Oggetto [ID_VIP:4701] **TROIA, BICCARI, LUCERA (FG):** impianto eolico onshore denominato "Parco eolico Montaratro" costituito da 23 aerogeneratori, ciascuno di potenza pari a 5,3 MW, localizzato nei Comuni di Troia (FG), Biccari (FG) e Lucera (FG) e relative opere di connessione in Comune di Troia, della potenza complessiva di 121,90 MW.

Proponente: Società WPD Monte Cigliano S.r.l.

Parere tecnico istruttorio della Direzione generale Archeologia belle arti e paesaggio

Carta dei campi visivi dal Punto di Osservazione V9_1- Troia

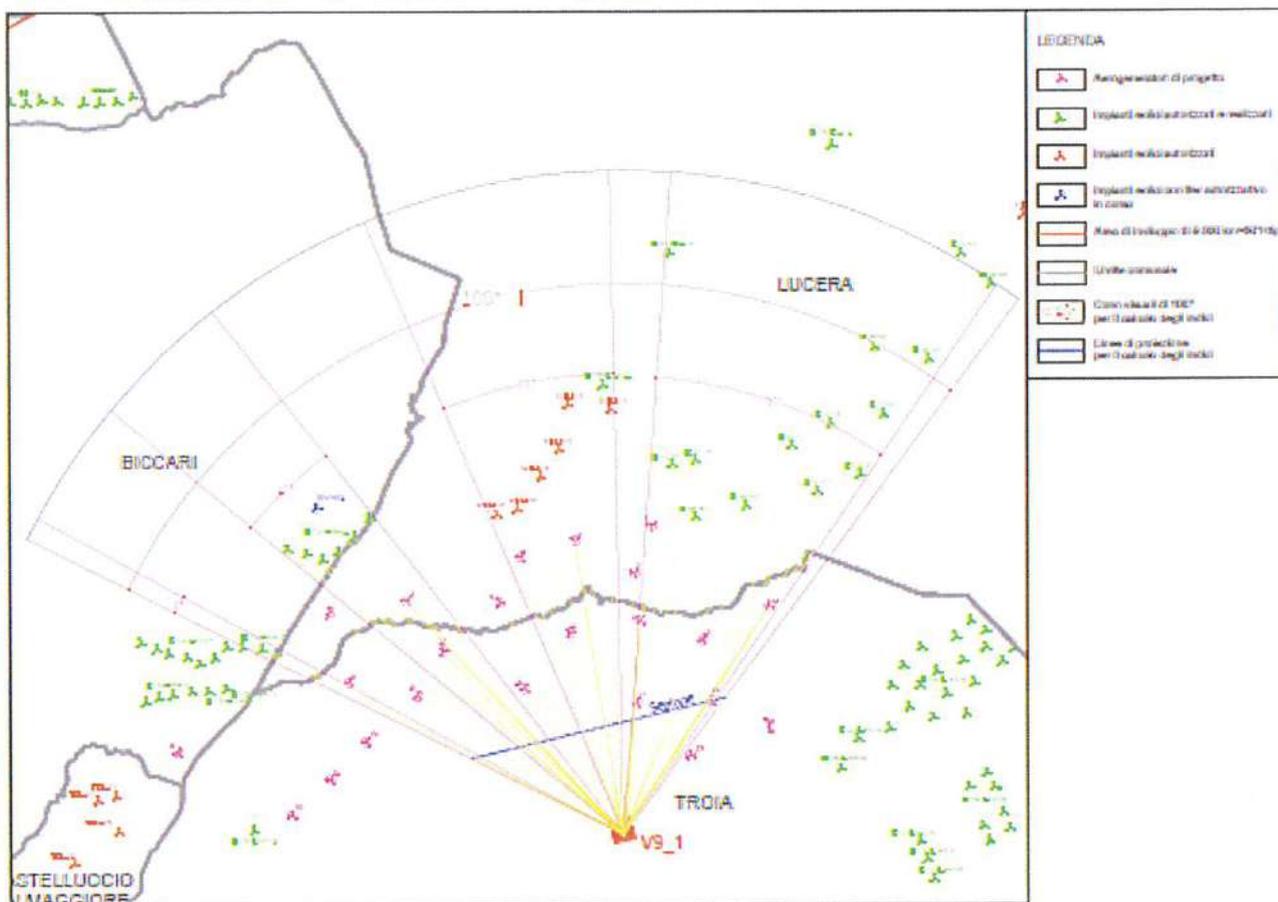
Al secondo punto la Società propone una personale interpretazione in cui rileva che le aree della Nazione *con maggior disponibilità di fonti rinnovabili sono concentrate nel Sud d'Italia*, interpretazione poco chiara, inoltre la Società non considera che per fonti rinnovabili non si devono intendere solo quelle derivanti da energia eolica e solare (ma anche a esempio quelle idraulica, idrotermica, geotermica, aerotermica, biomassa e biometano).

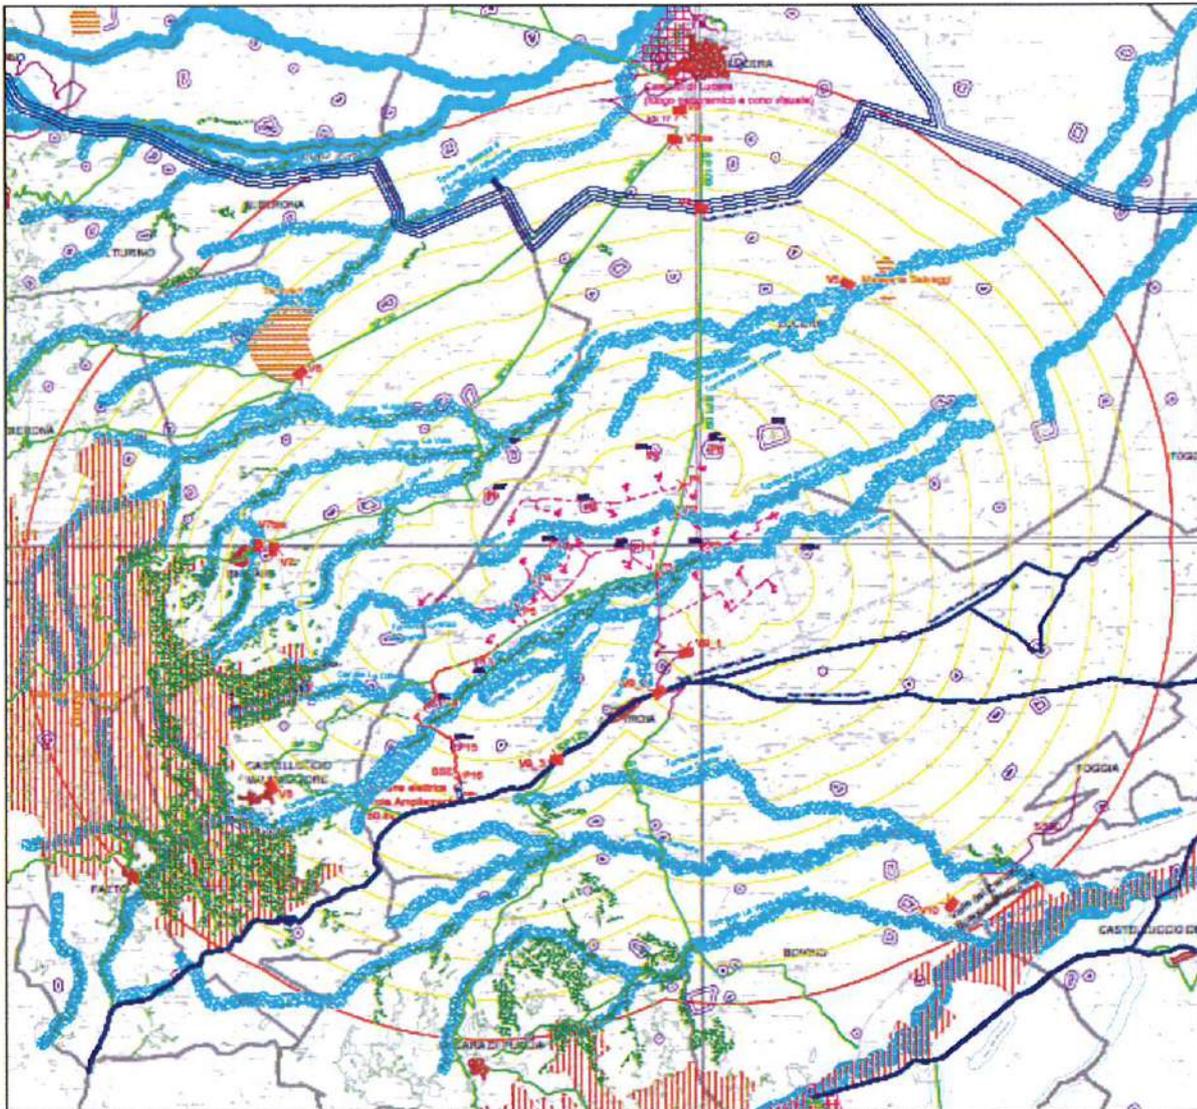
In particolare, come riportato dalla stessa Società a pag. 22 e 23 dell'elaborato CPA-02 ANALISI ELEMENTI TUTELATI DAL PPTR:

Il progetto presentato quindi, inserendo 23 ulteriori aerogeneratori in un'area già caratterizzata dalla presenza di altri aerogeneratori e alcuni in progetto (come documentato dalla Società nello studio degli impatti cumulativi, si veda l'elaborato SIA-06 STUDIO DEGLI IMPATTI CUMULATIVI E DELLA VISIBILITA'), considerata già dal Piano come delle criticità, rispetto alla salvaguardia degli elementi di interesse paesaggistico così come sopra specificato, non rispetta le suddette regole di riproducibilità.
